国立研究開発法人日本原子力研究開発機構 核燃料サイクル工学研究所
再処理施設に係る廃止措置計画変更認可申請書の一部補正について

核燃料サイクル工学研究所 再処理施設 廃止措置計画変更認可申請書

補正前後比較表

補 正 前 廃止措置計画変更認可申請書（令和 3 年 6 月 29 日付け令 03 原機（再） 009）	補 正 後	補正理由
（別冊 1-28） 再処理施設に関する設計及び工事の計画 （ガラス固化技術開発施設（TVF）ガラス固化技術開発棟の設備耐震補強工事 （冷却水配管のサポート追加） 目 次 （省略） 別 図 一 覧 別図-1 サポートの設置場所（ガラス固化技術開発施設（TVF）ガラス固化技術開発棟屋上） 別図-2 サポートの設置位置 別図-3 サポートの構造図 別図-4 サポート設置に係る工事フロー 表 一 覧 表-1 主要寸法・仕様 表-2 サポートの仕様 表-3 サポート設置に係る工事工程表 1. 変更の概要 国立研究開発法人日本原子力研究開発機構法（平成 16 年法律第 155 号）附則第 18 条第 1 項に基づき、核原料物質、核燃料物質及び原子炉の規制に関する法律（昭和 32 年法律第 166 号）第 44 条第 1 項の指定があったものとみなされた再処理施設について、平成 30 年 6 月 13 日付け原規規発第 1806132 号をもって認可を受け、令和 3 年 4 月 27 日付け原規規発第 2104272 号をもって変更の認可を受けた核燃料サイクル工学研究所の再処理施設の廃止措置計画（以下「廃止措置計画」という。）について、変更認可の申請を行う。 今回工事を行うガラス固化技術開発施設（TVF）ガラス固化技術開発棟の設備耐震補強に係る廃止措置計画変更認可の申請は、平成元年 1 月 11 日に認可（63 安（核規）第 761 号）を受けた「その他再処理設備の附属施設（その 1 8）ガラス固化技術開発施設」について、再処理施設の技術基準に関する規則に基づき実施するものである。 今回、令和 2 年 9 月 25 日付け原規規発第 2009252 号をもって変更の認可を受けた廃止措置計画に従い、廃止措置計画用設計地震動による地震力が作用した際に耐震性が不足する配管（ガラス固化技術開発施設（TVF）ガラス固化技術開発棟の屋上に設置している	（別冊 1-28） 再処理施設に関する設計及び工事の計画 （ガラス固化技術開発施設（TVF）ガラス固化技術開発棟の設備耐震補強工事 （冷却水配管のサポート追加） 目 次 （補正なし） 別 図 一 覧 別図-1 サポート及び一部更新する配管の設置場所（ガラス固化技術開発施設（TVF）ガラス固化技術開発棟屋上） 別図-2 サポートの設置位置及び配管の一部更新範囲 別図-3 サポートの構造図 別図-4 サ

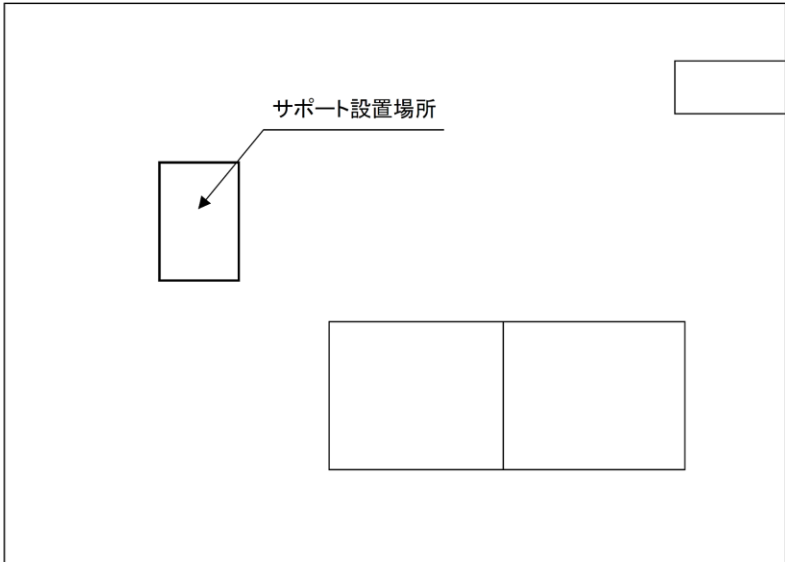
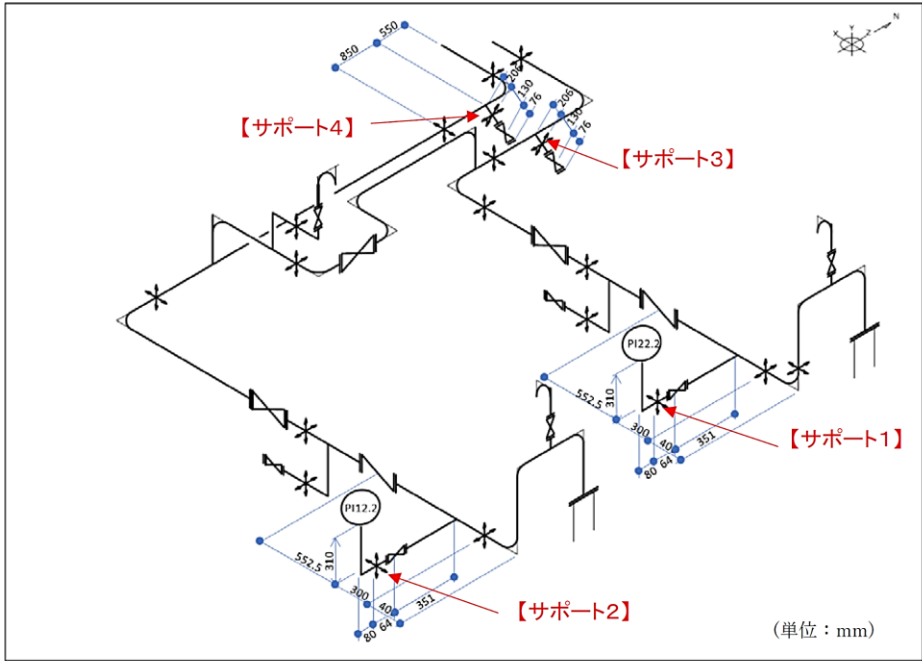
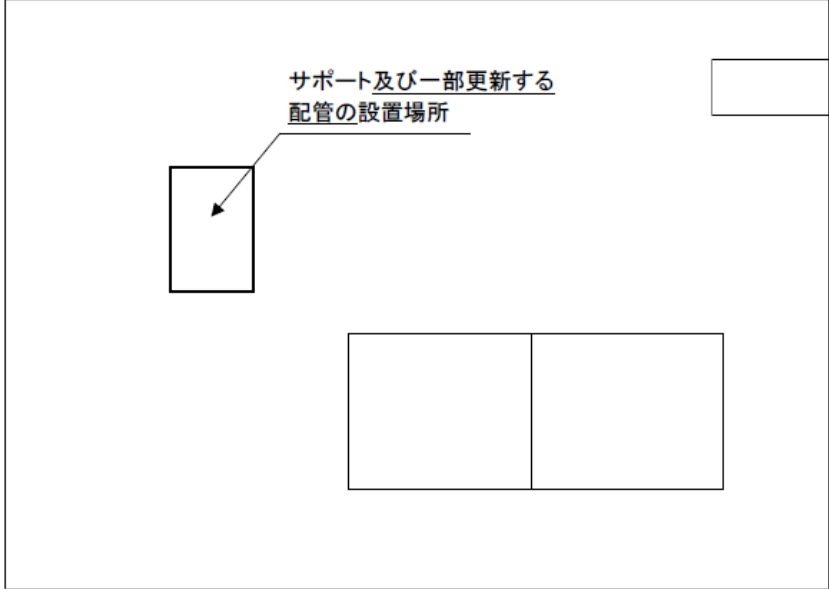
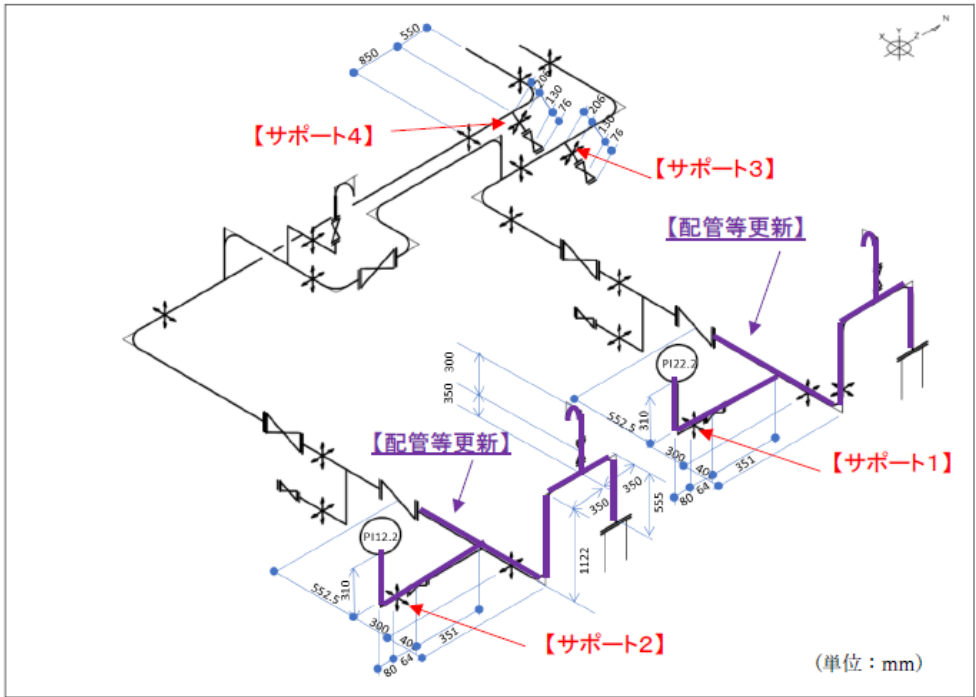
補 正 前 廃止措置計画変更認可申請書（令和3年6月29日付け令03原機（再）009）	補 正 後	補正理由
 別図-1 サポートの設置場所(ガラス固化技術開発施設(TVF)ガラス固化技術開発棟屋上)  別図-2 サポートの設置位置 別図-3 サポートの構造図（1/3）～（3/3） （省略）	 別図-1 サポート及び一部更新する配管の設置場所（ガラス固化技術開発施設（TVF）ガラス固化技術開発棟屋上）  別図-2 サポートの設置位置及び配管の一部更新範囲 別図-3 サポートの構造図（1/3）～（3/3） （補正なし）	○配管の一部更新についての記載を追加 ○配管の一部更新についての記載を追加 ○記載の適正化
